## Technický list změny (TLZ) č.:

14a

Centrum podpory humanitních věd - CARLA

Úprava nově odkrytých prostorů u schodiště v budově A – nutné sanační práce

ŘEZ MÍSTNOSTI  
A.P01.015

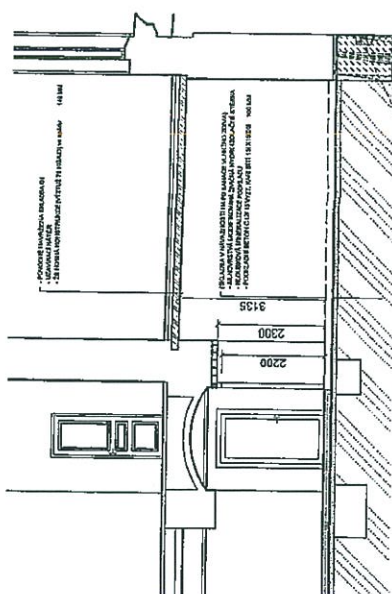
Sanace vñikného cilitového zdřiva bude odpovídat standardu z projektu pro ostatní část PD A.1.5. Sanace vñikného zdřiva

původně navržena skladba A0  
uzavírací náleř

provozni upotřebení.  
Při montáži el. rozvodů a krabic (v místech, kde budou sanační omítky) se nesmí použít sádru, doporučujeme provádět uchycení rychletuhnoucím cementem.

### Fotodokumentace

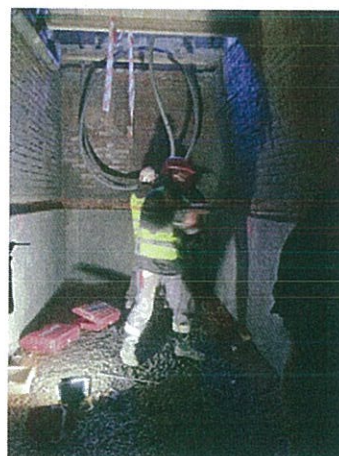
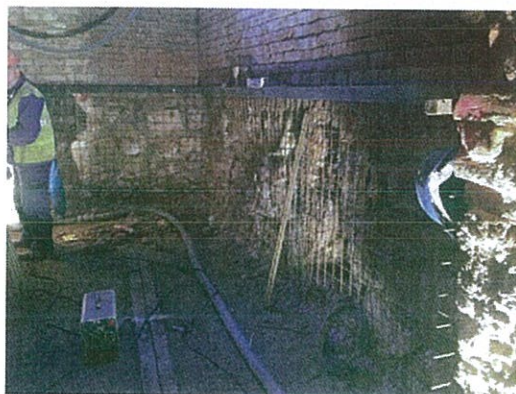
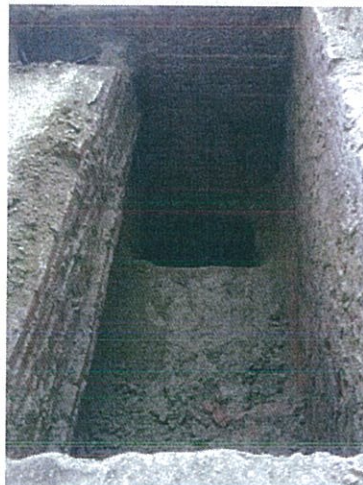
V průběhu stavby, byly objeveny nové místnosti, které byly zasypány zeminou. Jedná se o místnosti ve SO 01 Budova A v podzemním podlaží vedle schodiště. Půdorysné rozměry obou místností jsou cca 5,4m x 2,4m s konstrukční výškou cca 3,3m. Po odstranění zeminy bylo zjištěno, že zdivo v těchto nově odkrytých místnostech je vyzdéné z cihel plných pálených s kamennou podezdívkou. Tloušťka stěn je přibližně 950mm.
